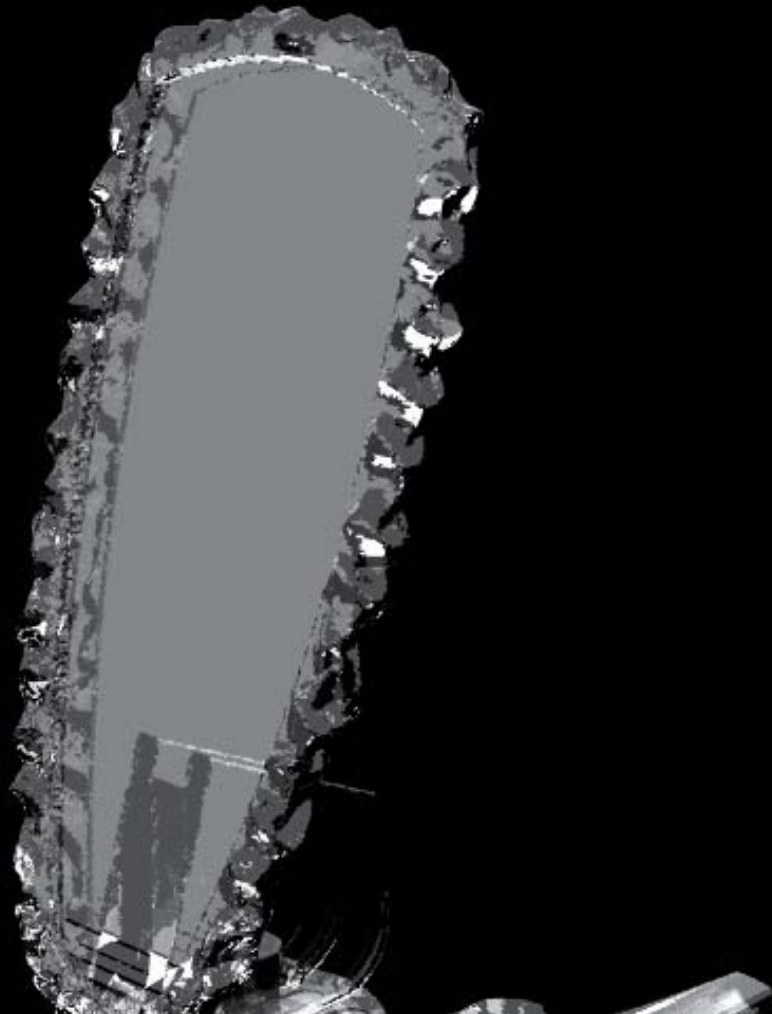
Le rosé est trop « présent » (les ondes cachent sans doute plus l'outré) que l'on doit deviner.
La couleur n'est pas assez réaliste (ajouter un peu de jaune ?)

Le rose est trop rose (mettre un peu de jaune ?) et trop présent. Le PMMA en vagues épaisses devrait en gêner une vision aussi « présente et définie ».

Les quelques gouttes qui sont très belles vont gêner le lavage. Par contre si elles étaient sous la cloche et étaient quand même visibles ?

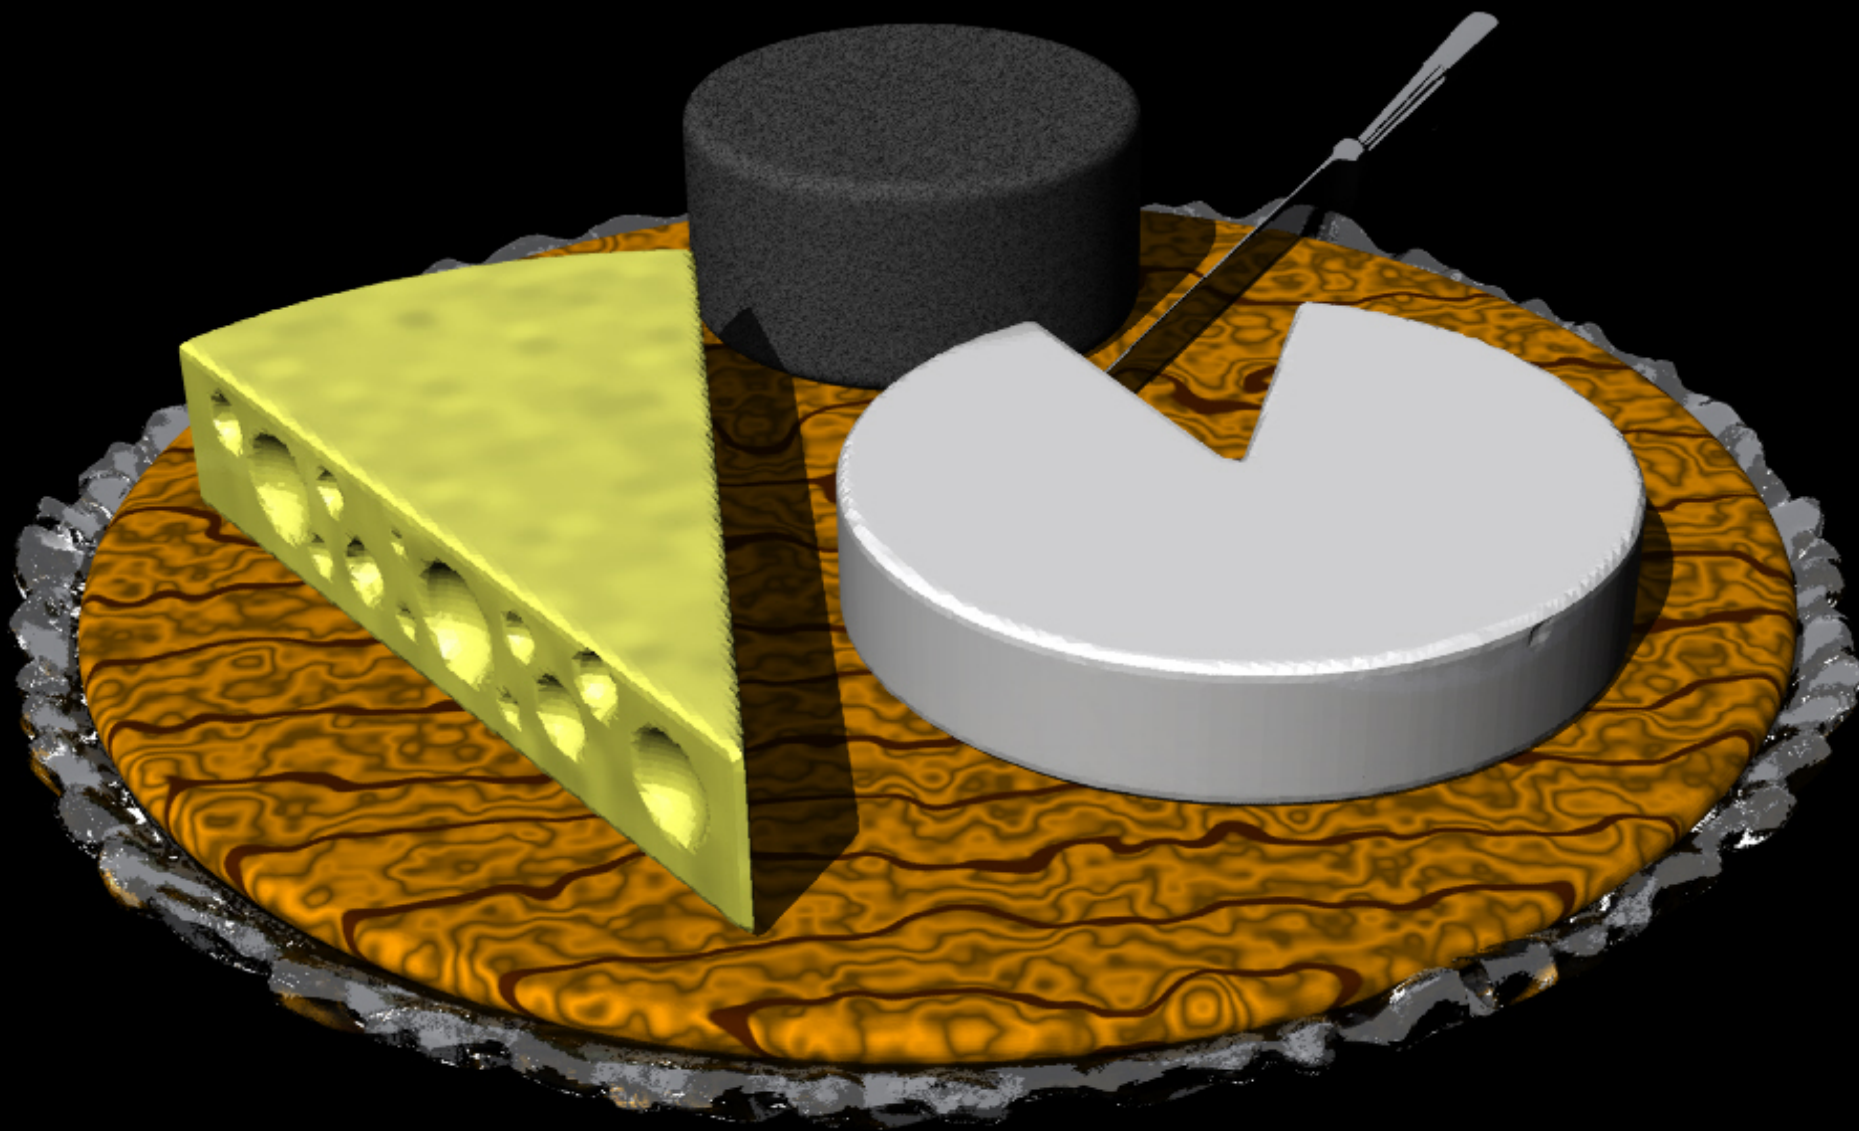
Trop splendide !!!
C'est sans doute l'aspect métallique (ou miroir) qui en fait un bijou pour Dubai ...
(Simplement une question de nuance de gris ?

La bordure me semble un peu trop agressive (pour les doigts & pour l'œil)

Rien à dire sur la forme.
La couleur est trop argentée
(pas assez proche du verre)

En cherchant le moyen de faire mon plateau en « olivier/sous verre » je pense que 2 plateaux à rebord de 2mm (ou disque) remplis d'une planche (ou d'un carton—olivier) puis soudés bord à bord pourraient donner cette « galette » de verre trempée

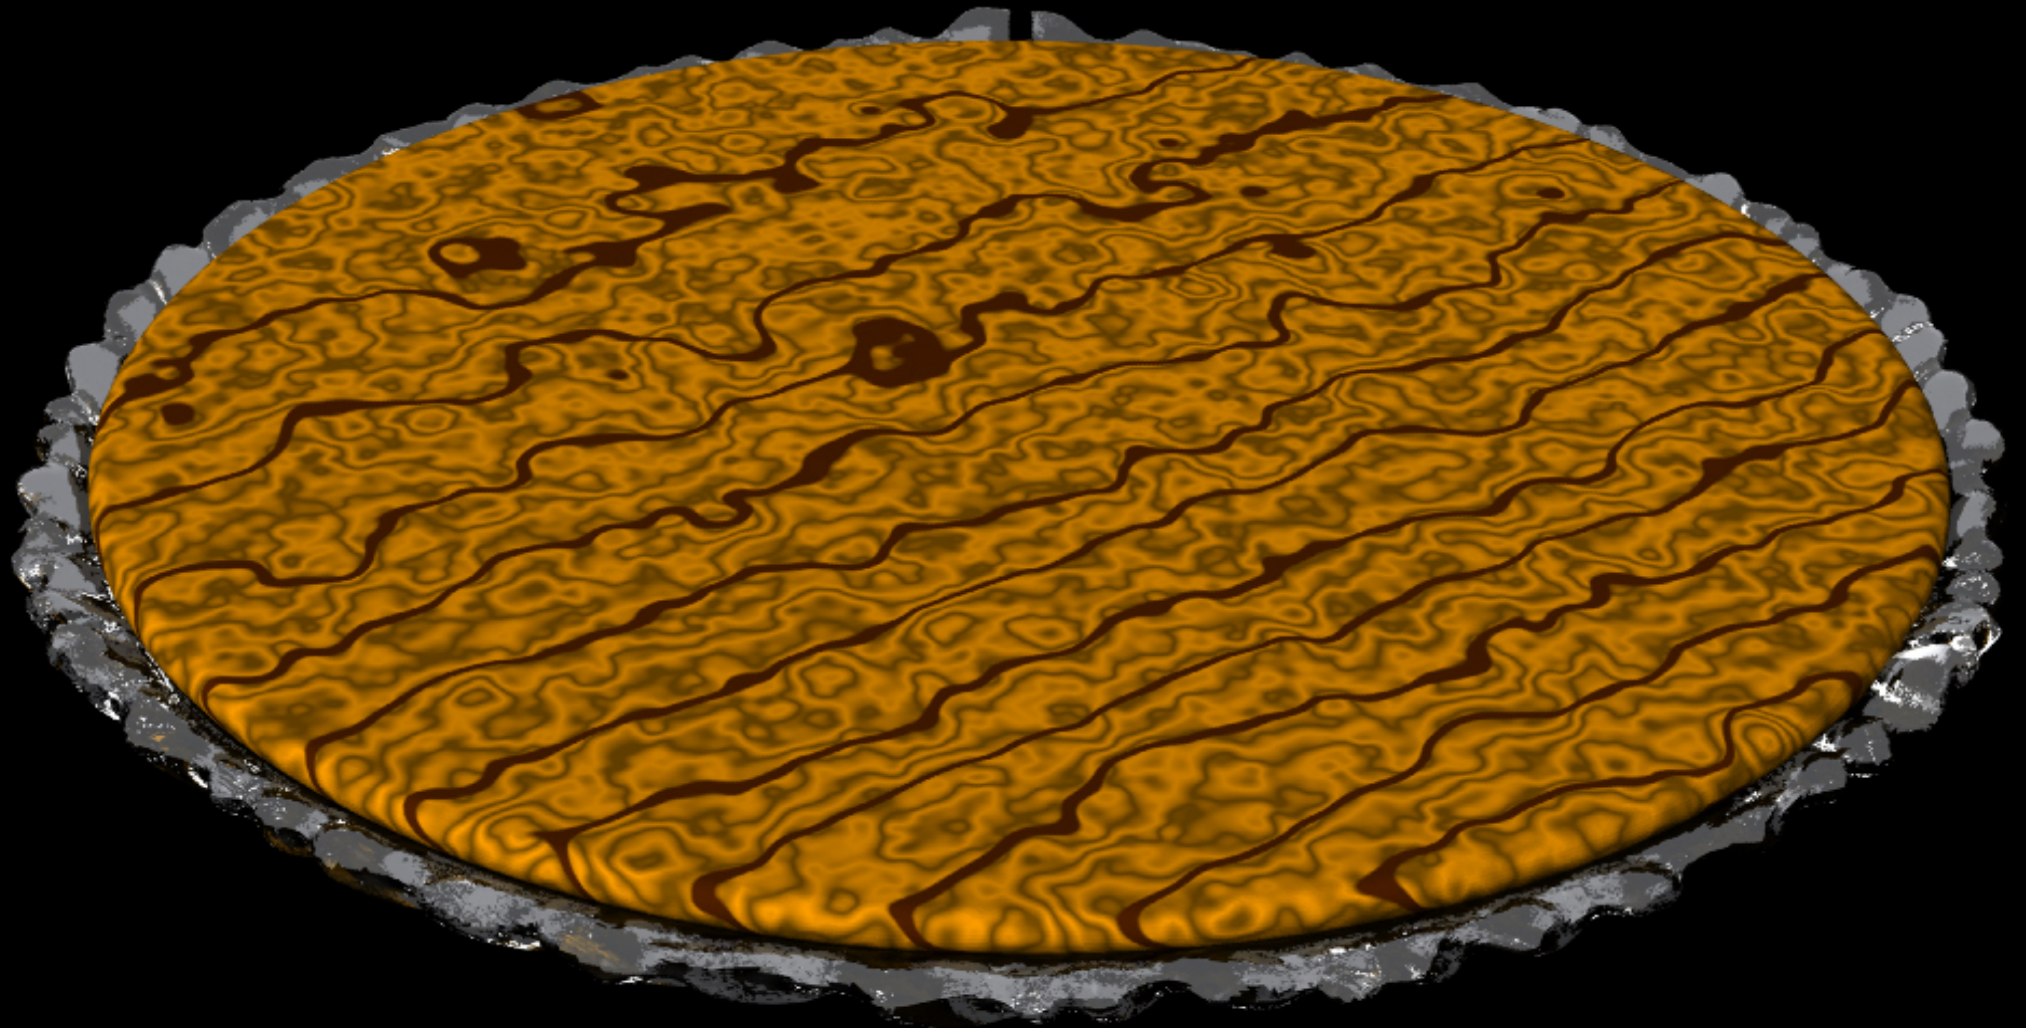
Je vais vous faire les photos d'un vrai plateau en bois d'olivier avec de vrais fromages.
Quel poids de photos voulez-vous ?

Le plateau du fruitier à la forme d'une assiette légèrement creuse. Il comporte au centre un orifice de \varnothing 5mm qui permet à l'eau des glaçons de couler et de se stocker dans son pied.

Si la maitresse de maison voulait le rendre étanche (eau pour un bouquet plat ou cerises trempées) elle peut soit le boucher avec un bout de carotte, soit le remplir (pied y compris)

Ce centre n'a donc pas l'aspect « mécanique » de cette vue.

Ce plateau est solidaire du pied. Il est soit moulé soit collé...fermement! Mais pas vissé comme on le voit

Les 3 patins de la cloche glissent sur le bord grâce aux propriétés glissantes du PMMA

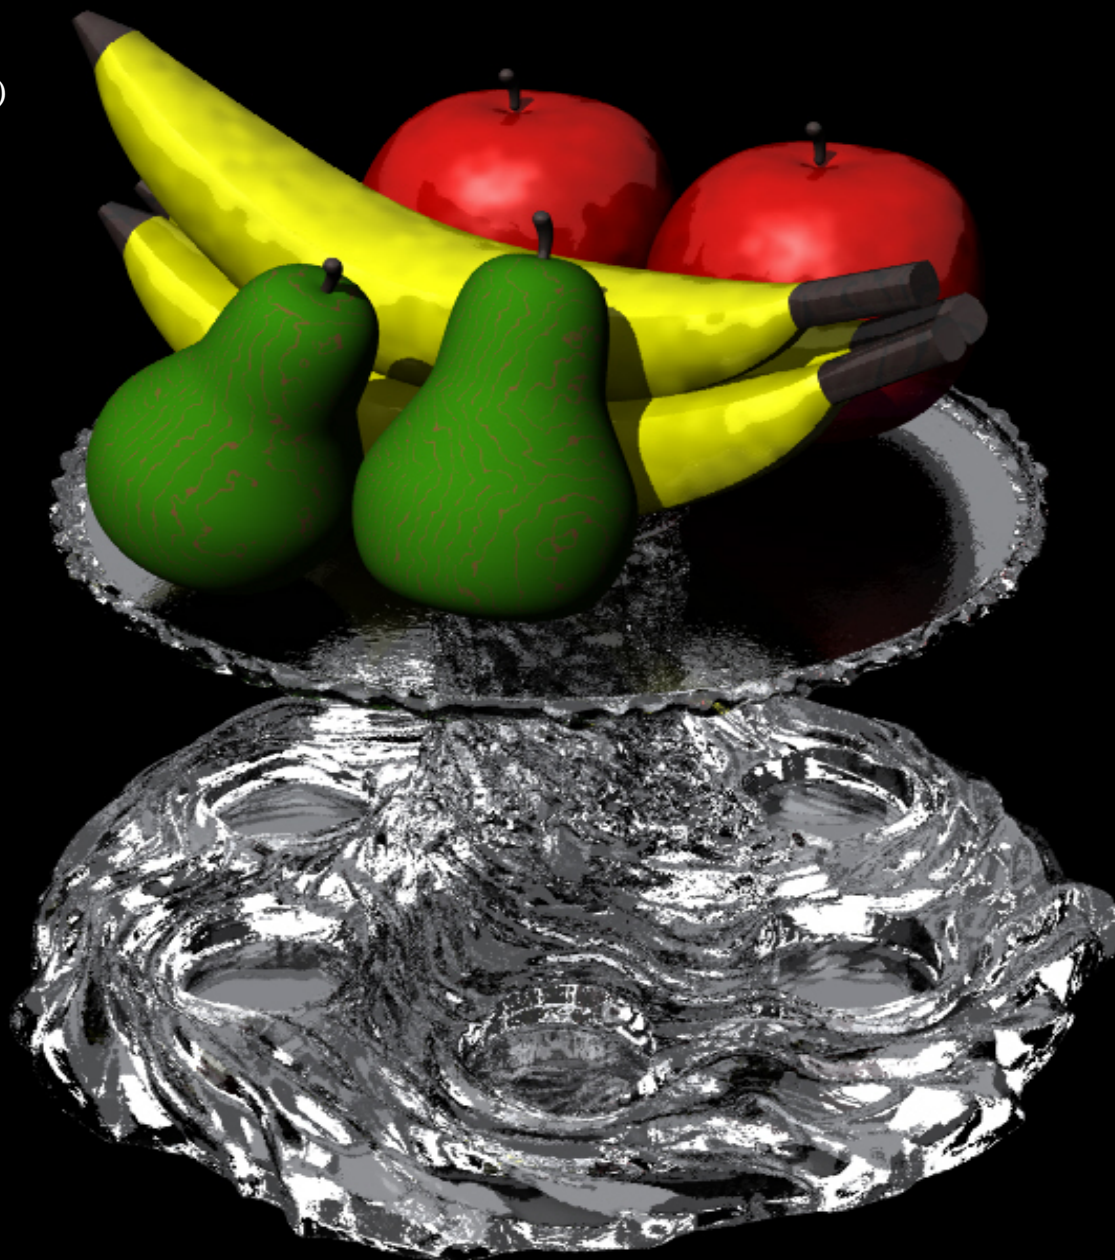
Magnifique !

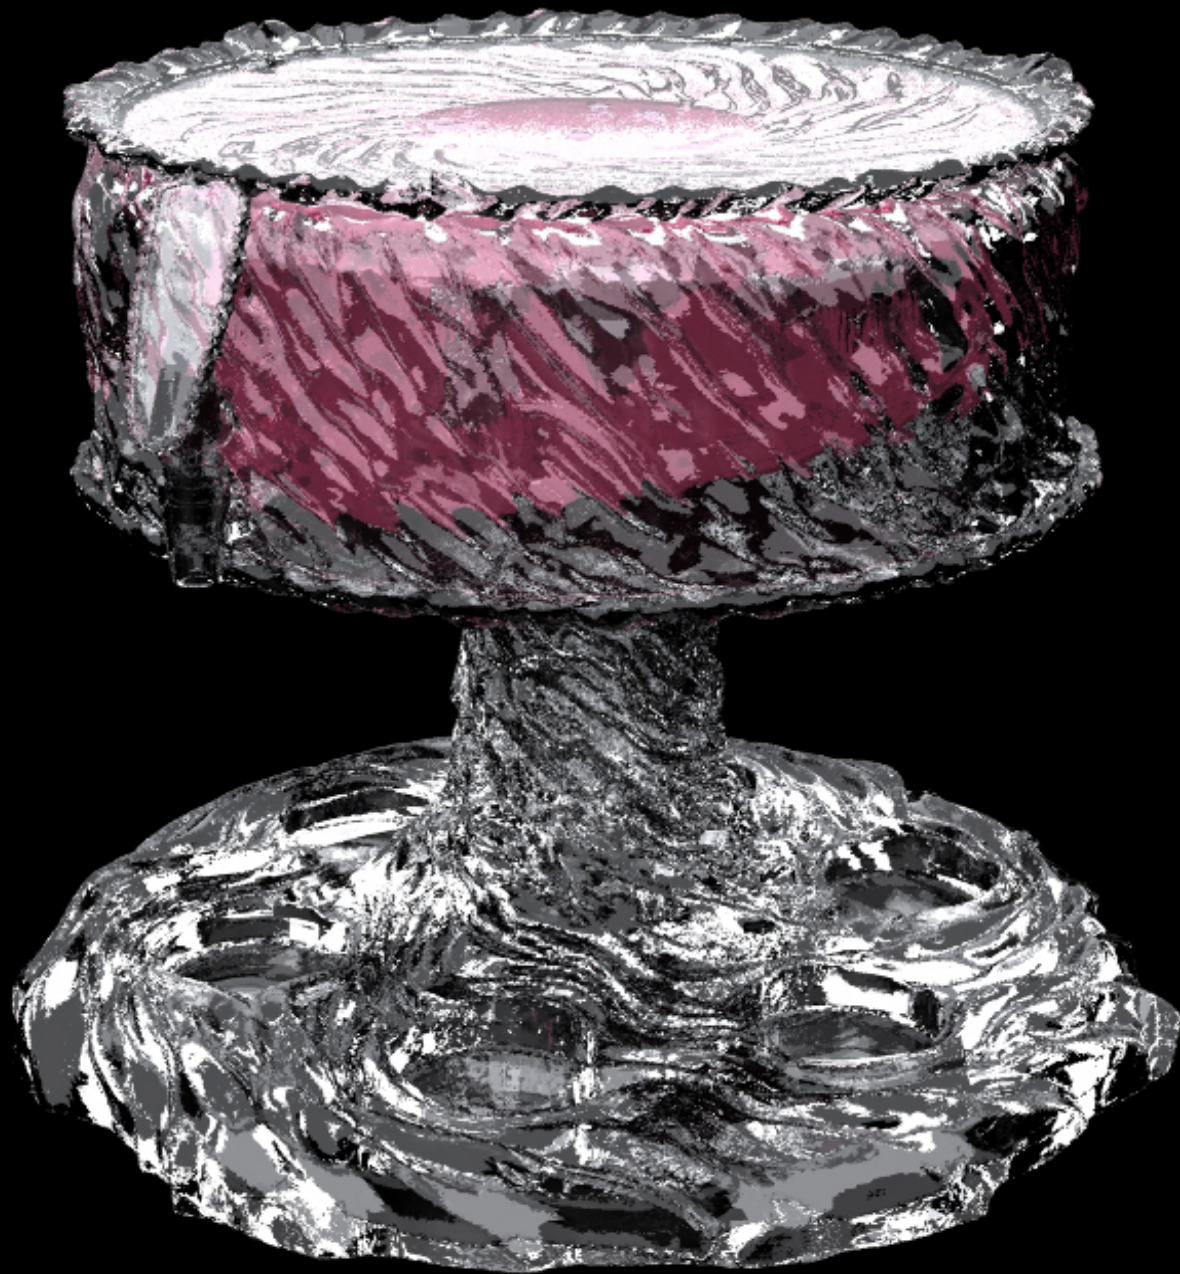
rosé

Je vais vous refaire une photo d'é-
tiquette nette!
J'avais pris celle -ci sur le web
(légère)

Magique, le verre qui
vient se placer sous le
robinet !!!!

Je n'y avais pas pensé.
Cela signifie que la
coupelle doit être bien
stable et éventuelle-
ment pincer légère-
ment le verre si on ap-
puie (pour ramener le
tout en cuisine) quand
le verre est vide

Je vais vous faire une
photo de coupelle avec
des olives noires, une
avec des verte une avec
des pistaches.
